# **HENVENDELSER MODTAGET I HØRINGSPERIODEN**

## **FORSLAG TIL TILLÆG 1 TIL LOKALPLAN 384 ARTILLERIVEJ ØST**

Offentlig høringsperiode fra den 25. juni 2020 til den 21. september 2020.

**Hørings svar: Artillerivej Øst – Tillæg 1 til Lokalplan 384**

Nedenstående 2 illustrationer med "Den Grønne Kile" er fra Startredegoerelsen.

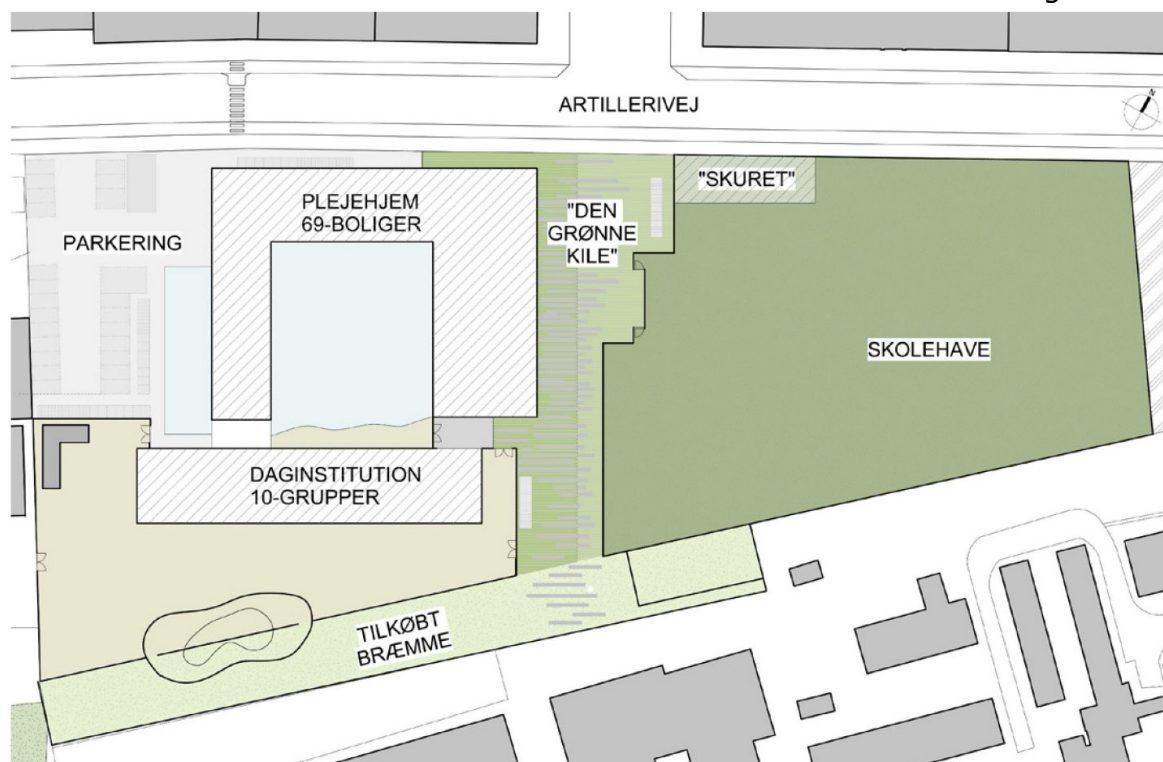
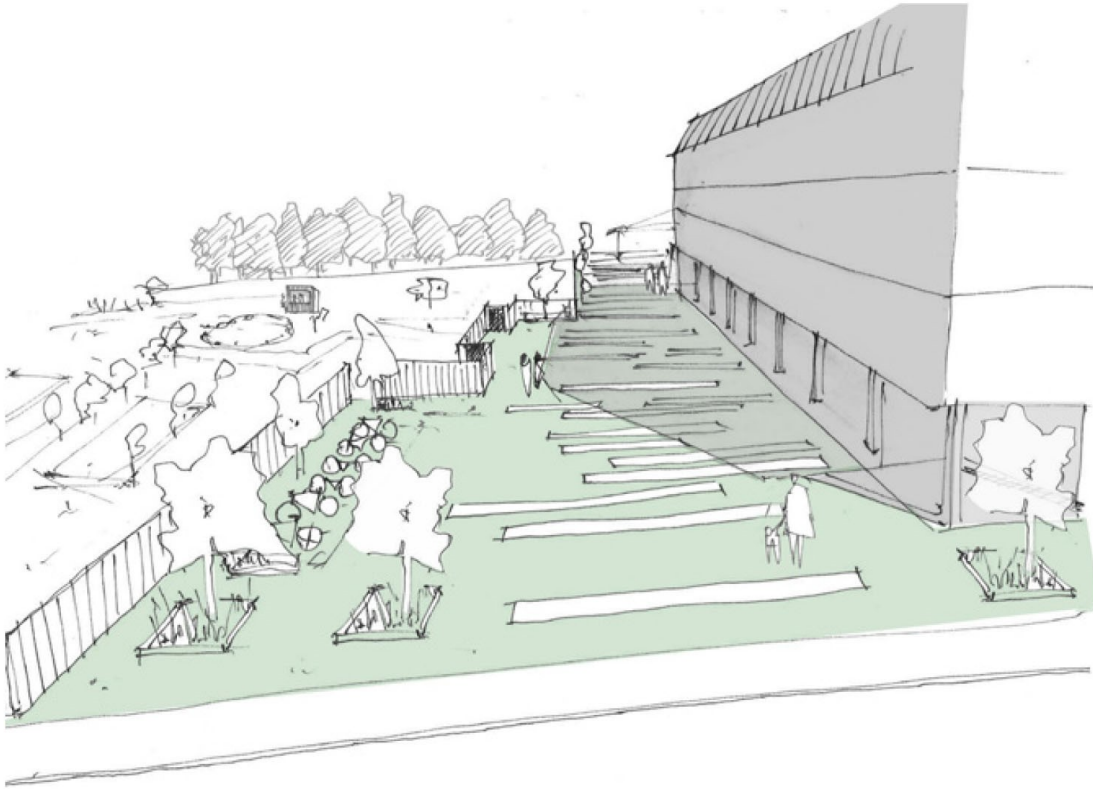
## Den Grønne Kile og sigtelinjer

"At der ud for Kigkurren etableres en grøn kile gennem området, som skal danne sigtelinje og overgang mellem områdets forskellige funktioner med fokus på at skabe en åben og inviterende grøn kile med passage, kantzoner og aktiviteter for brugere og institutioner."

Dette indhold er helt forsvundet fra forslaget i høring.

Den Grønne Kile er et vigtigt element i projektet omkring Kigkurren, som Amager Vest Lokaludvalg og Islands Brygges Lokalråd arbejder sammen om. Projektet er nærmere beskrevet i Bilag 1.

### **Genplantningskrav for træerne i §8 stk. 2**

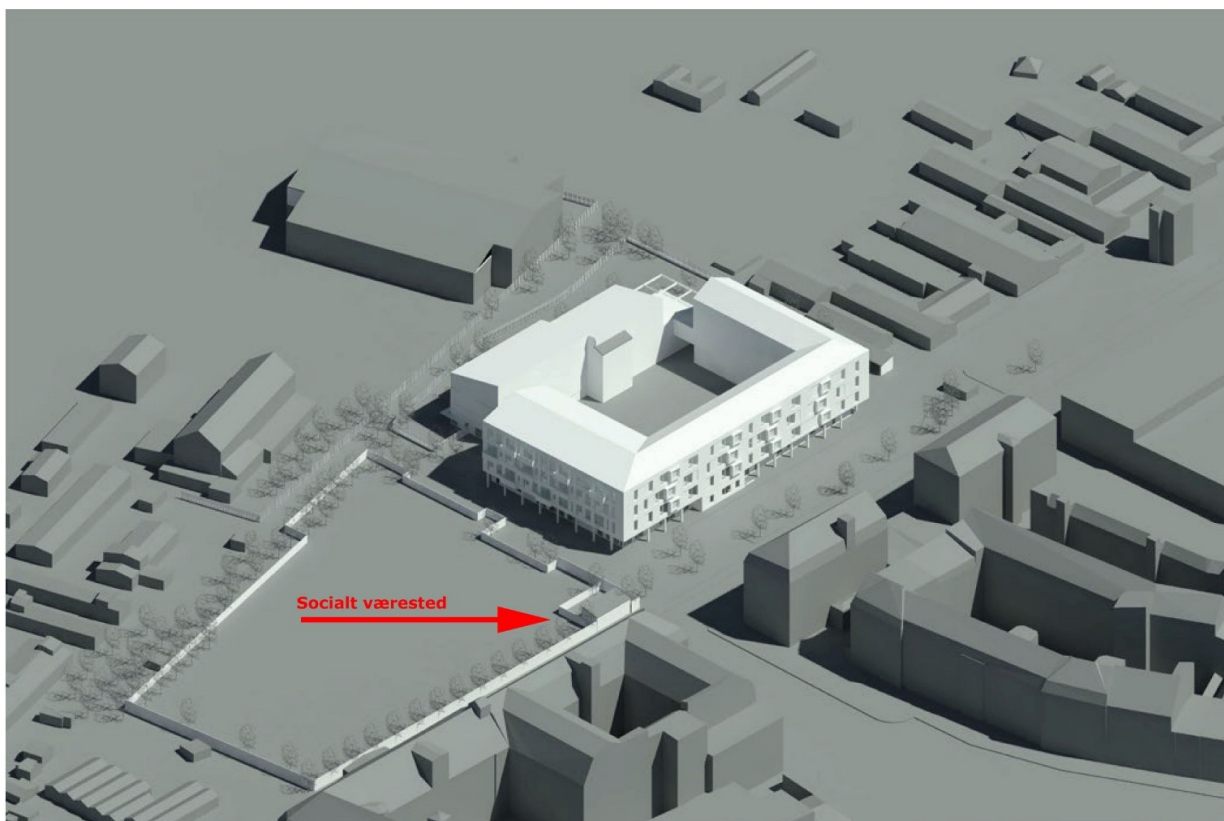
Vi foreslår genplantningskrav til træer udvidet således, at træer skal genplantes, hvis træet er sygt, dødt eller faldet i storm.
